Pilot: Kwaliteitsteam Energie Infrastructuur (KEI-team)

Onderstation Monnickendam

De opgave: nieuw 50/10 kv onderstation buiten de kern van Monnickendam

Zoekgebied

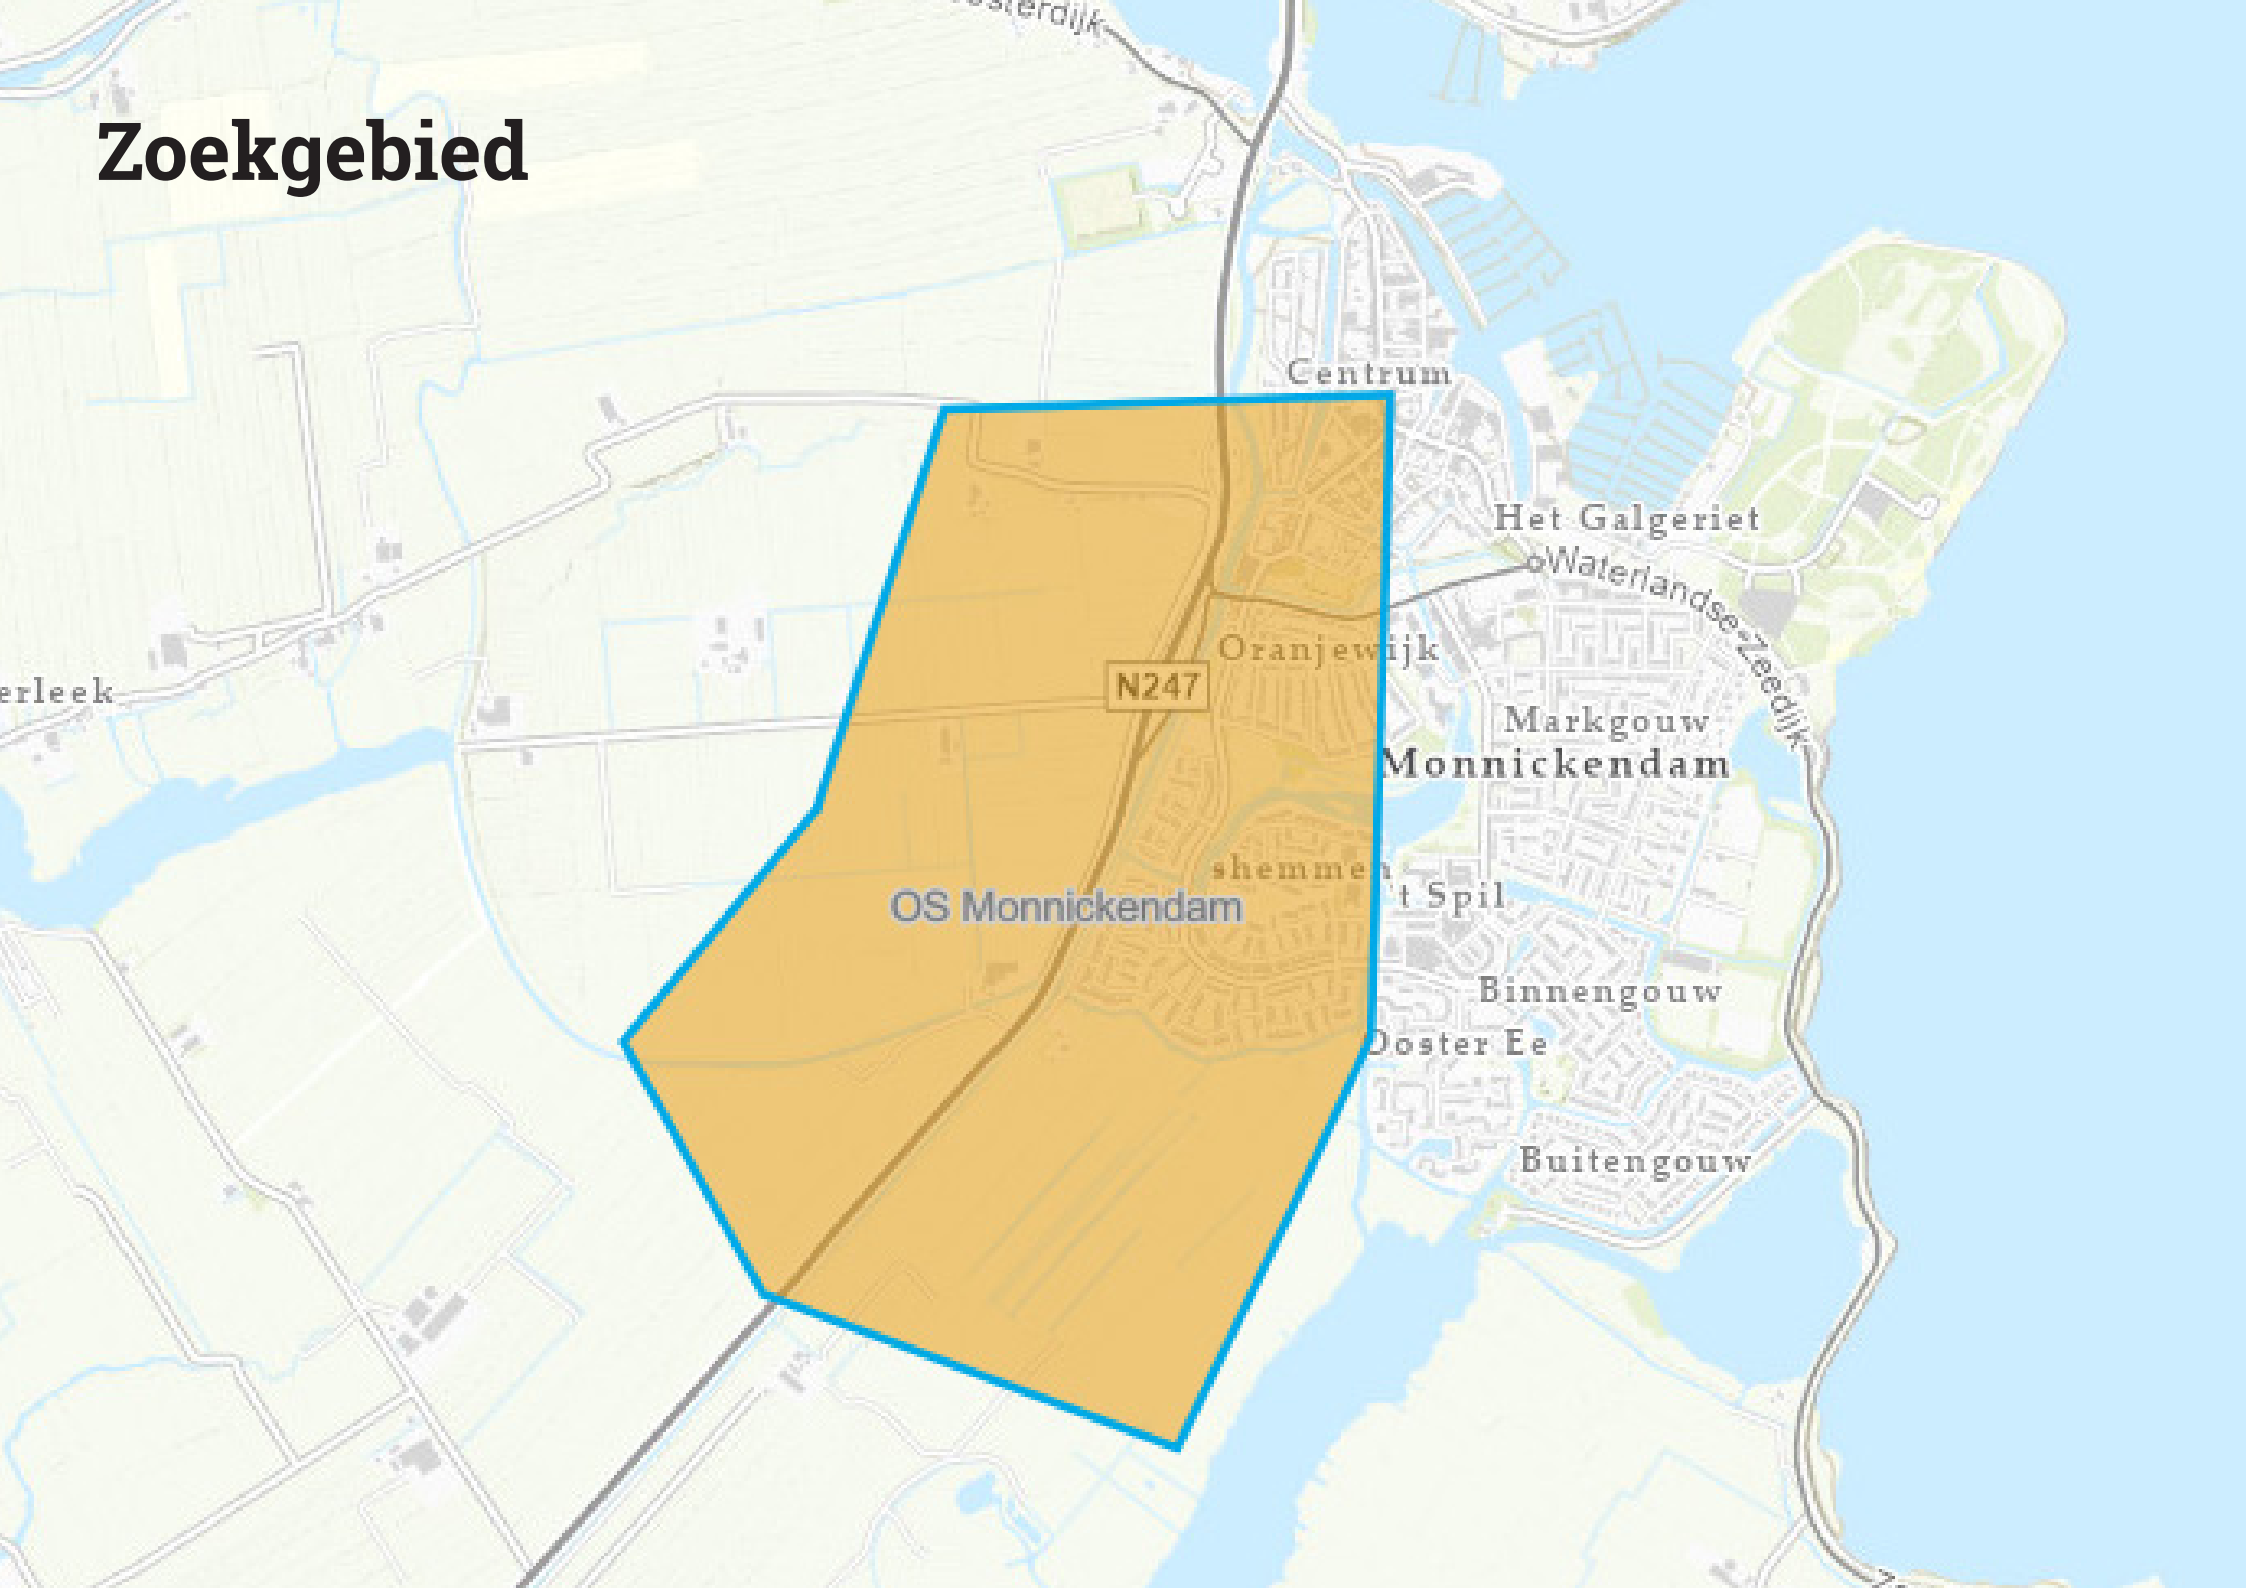
Vetrekpunt waren twee locaties uit een eerdere zoektocht van Liander en gemeente. Op de kaart zijn de locaties aangegeven:

1. Westzijde tankstation
2. Overleek voormalige vuilstort
3. Ten noorden begraafplaats

Deze locaties zijn vanuit het oogpunt van ruimtelijke kwaliteit/erfgoed niet wenselijk of te beperkt qua ruimte. Daarom is gezocht naar een andere locatie.

Boerderij-erf als inspiratiebron voor energie-erf

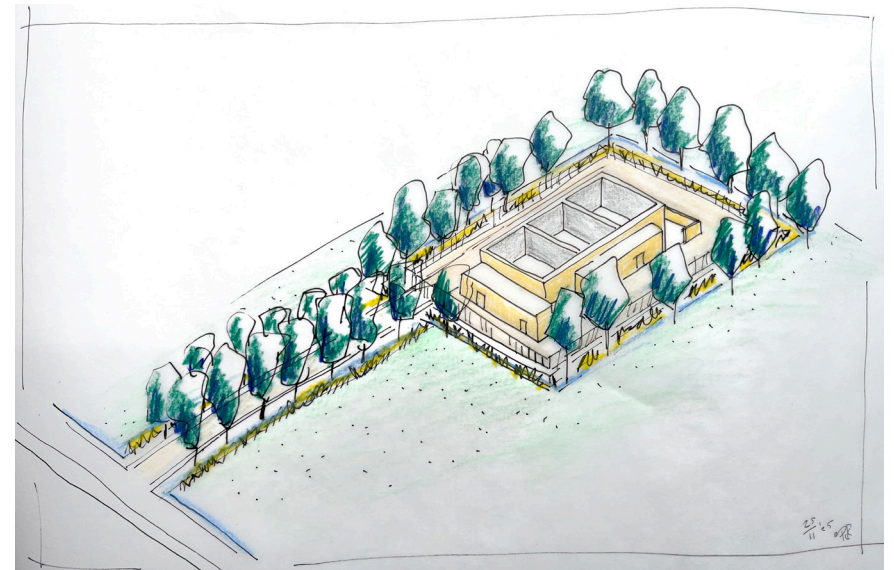
Monnikemeerpolder drooggemalen in 1863, omringd door middeleeuwse veenontginningen. Rationele verkaveling Monnikemeer sluit beter aan op maat en schaal onderstation.

De rand van de Monnikenmeer is kwetsbaar en wil je graag afleesbaar en herkenbaar houden; leent zich minder voor de plaatsing van een onderstation. Huidige ontwikkelingen aan de randen laten kwetsbaarheid zien. De midden-as 'Monnikenmeer' biedt ruimte voor een utilitaire ontwikkeling.

Vanuit ruimtelijke kwaliteit heeft deze locatie de voorkeur. Aan de inpassing op deze plek moeten wel eisen gesteld worden (kavelpaspoort/nota van uitgangspunten).

Landschappelijke elementen in de bestaande polder, waarmee de erven zijn ingepast dienen als bouwstenen. Technisch moet de locatie nu verder onderzocht worden.

Toegangsweg met bomen, windsingel rondom, greppel + riet, lichte verhoging..
